工程指示 / 要求簡箋(E.I.)

工程指示編號：EI / 9660 / 18

工程名稱：觀塘裕民坊

工程項目：幕牆 鋁料模圖 (3 個)

A10

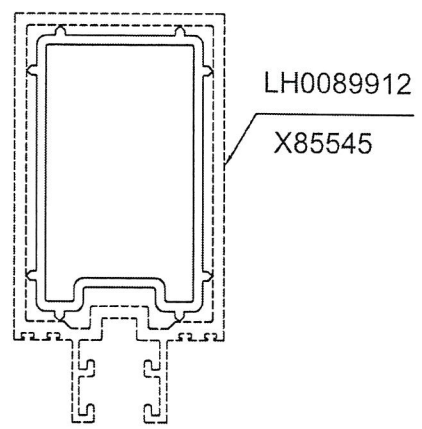
4±0.3
不能有正公差

此 3 個模在 EI9685 已簽批，請按此版修改厚度為準(負公差最多 0.2，不能有正公差)

CUSTOMER	HONGKONG CO.	CUSTOMER APPROVAL	CUST PART NO.	X85566
			SECTION NO.	LH0089932

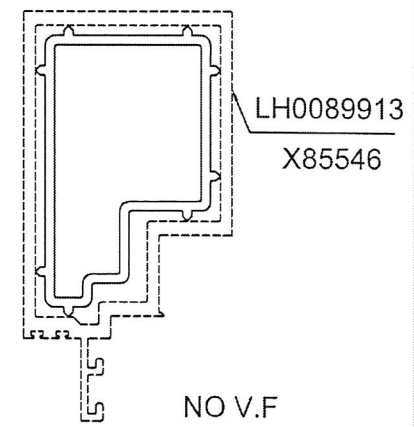
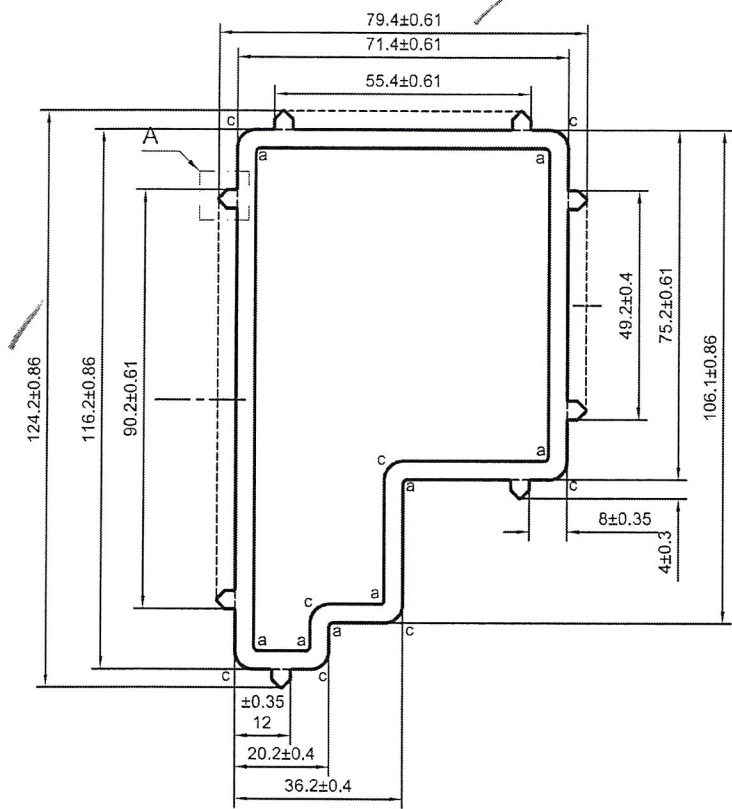
4±0.3 不能有正公差

A12

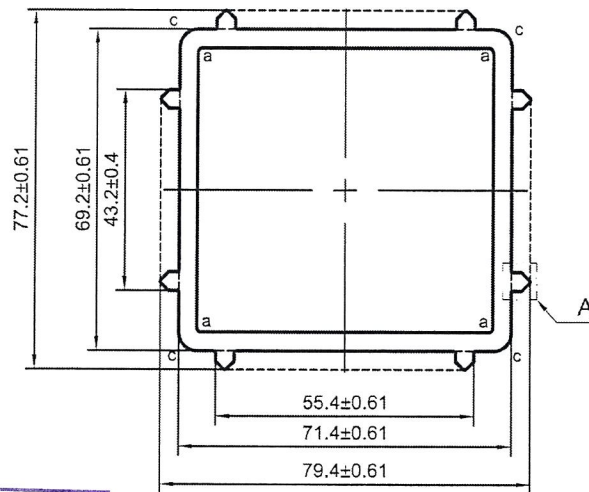
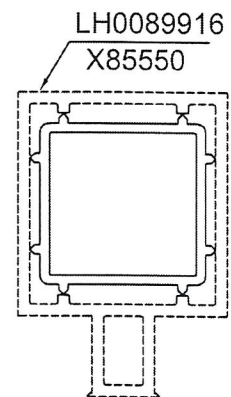
SIGNATURE GRADEING	HIGH SIGNATURE GRADEING	C.C.DIA(MM)	Ø96.12	4±0.2 不能有公差					
AREA (SQ MM)	1150.4	UNSPECIFIED THICKNESS	4±0.3	PERIMETER (MM)	318.92	STANDARD	GB 5237.1	SCALE	1:1.5
MASS (KG/M)	3.118	UNSPECIFIED CORNERS	R 0.3	SURFACE AREA	-	ALLOY	6061-T6	VERSION	A
COMPANY ISSUE		A	DRAWN	蔡晓婷	DATE	2018-08-24	APPELLATION	-	PAGE OF
			STANDARDIZATION		DATE				
			TO SIGN	陈国提	DATE				
			AUDITING		DATE				
MARKER	MODIFY	FILE NO	SIGNATURE	DATE	APPROV	DATE
